**Modulo per la presentazione delle osservazioni per i piani/programmi/progetti sottoposti a procedimenti di valutazione ambientale di competenza statale**

**ID: (ID\_VIP/ID\_MATTM): Codice procedura 8184 “Progetto per un impianto eolico denominato “CELLERE” costituito da n. 10 aereogeneratori con potenza unitaria di 6 MW, e potenza complessiva di 60 MW, e dalle relative opere di connessione alla RTN; sito nei Comuni di Cellere (VT) e Valentano (VT)”.**

### **1) OSSERVAZIONE: IMPROCEDIBILITA' della VIA alla luce dei due nuovi vincoli di notevole interesse pubblico sui quali impatta il progetto eolico "Cellere"**

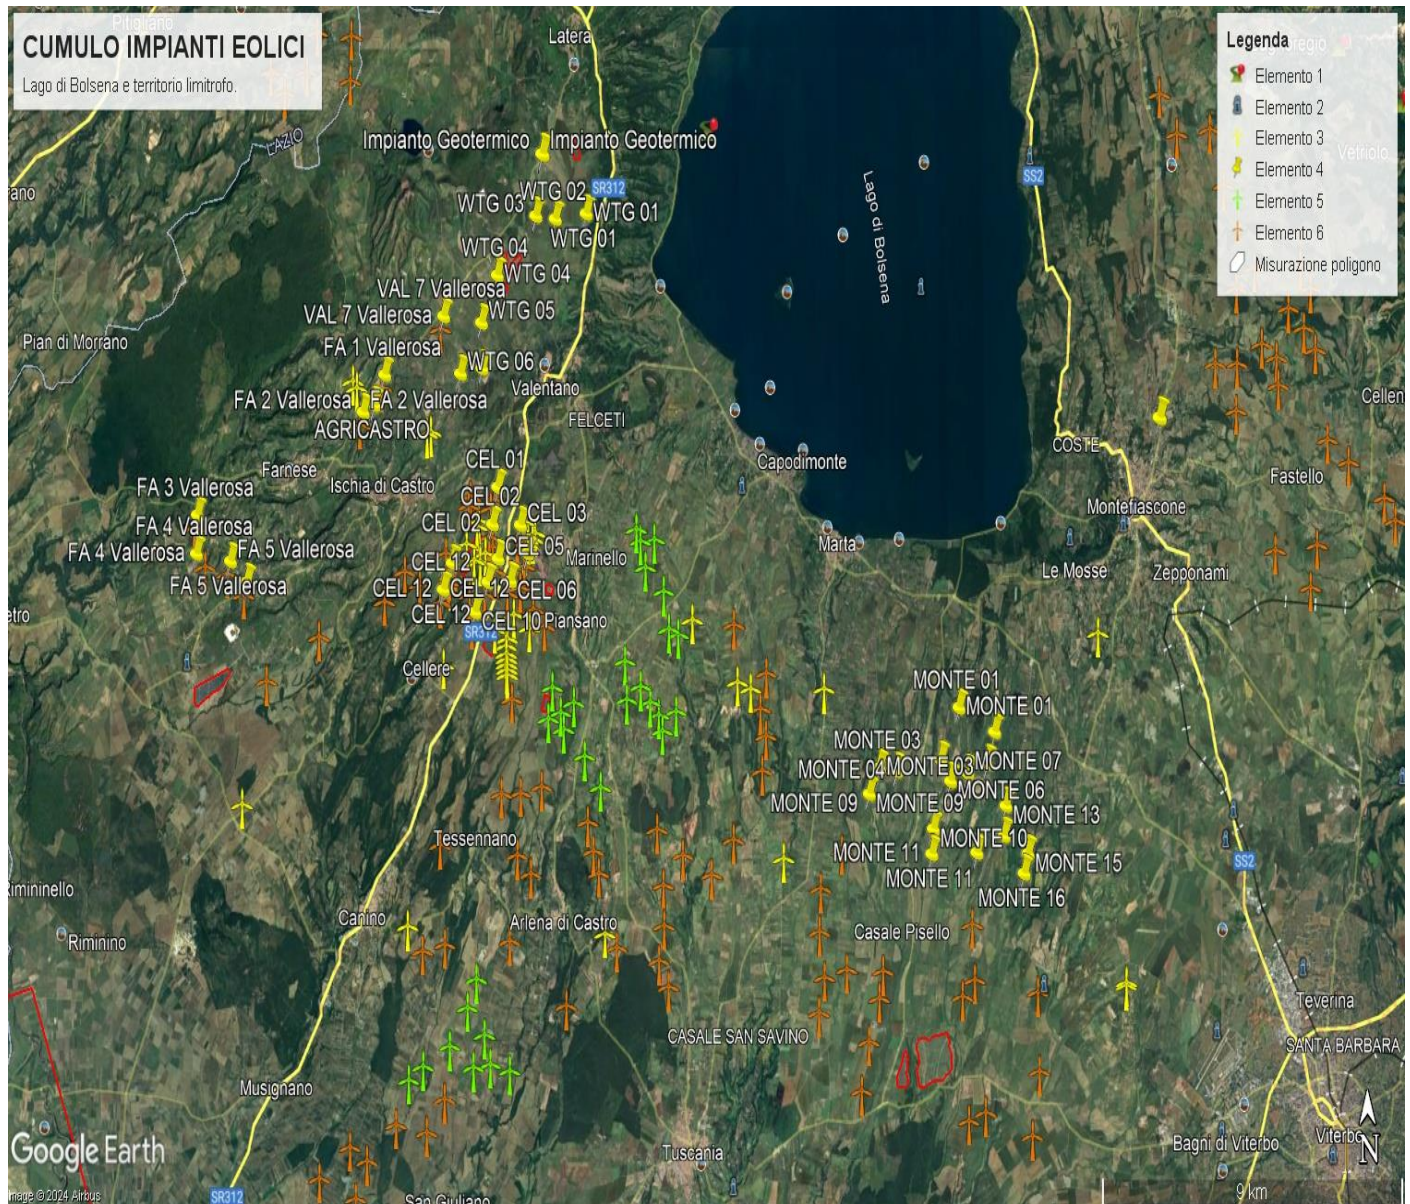
Si allega il file ( Allegato 1) degli impianti eolici esistenti, in progetto ed approvati che mostrano il numero degli impianti FER e quindi il cumulo che ne deriva. Per rendere conto a livello visivo del cumulo e la saturazione della Tuscia da impianti eolici si propone una “mappa” elaborata recentemente da Amici della Terra.

L'impianto eolico “Cellere” è individuato con i segnaposto di colore giallo (CEL 01, 02,03, ecc).
